Audi A7 SB 3.0 Tq/ S7 SB  
トランク内水抜きバルブの取付

サービスキャンペーン通知日	平成 25 年 11 月 7 日
不具合の内容	トランク内の水抜きバルブ装着部に誤って栓がしてあるため排水が出来ません。
改善の内容	栓を外し水抜き用のバルブを装着します。

**不具合発生箇所**

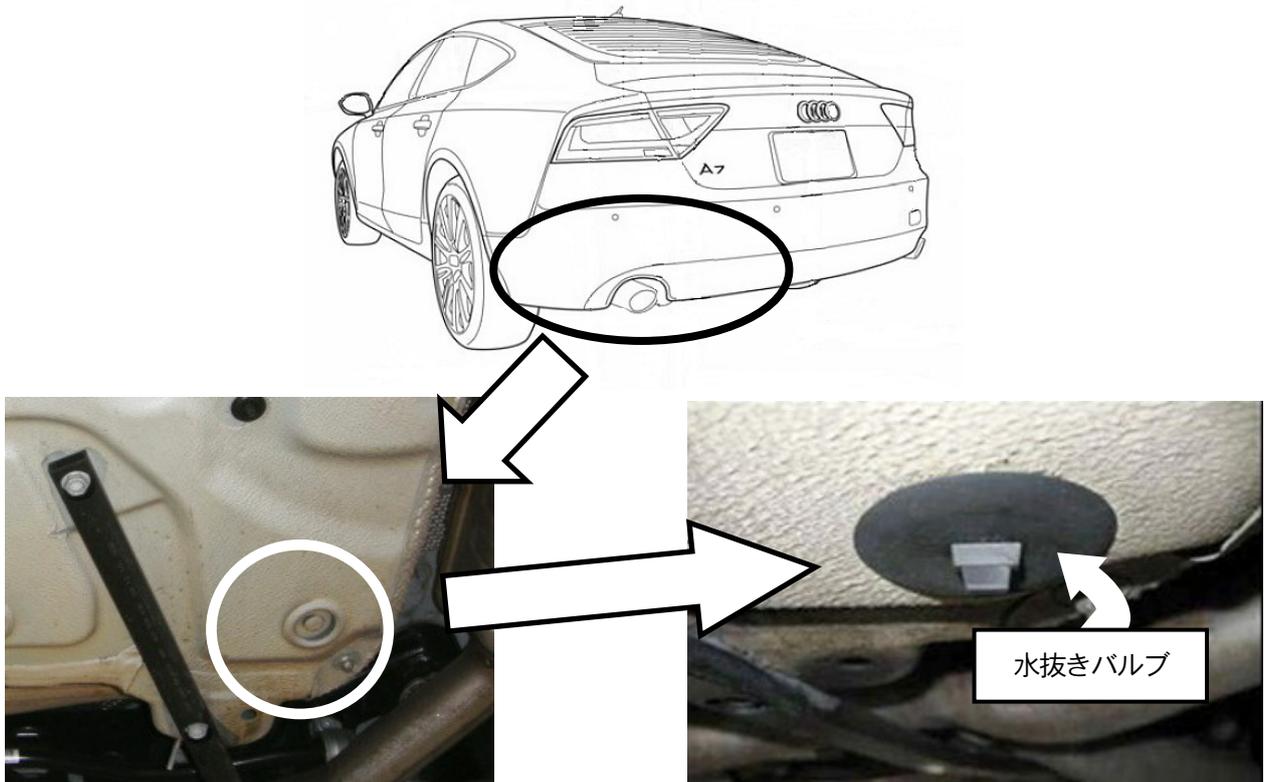
栓がしてある状態
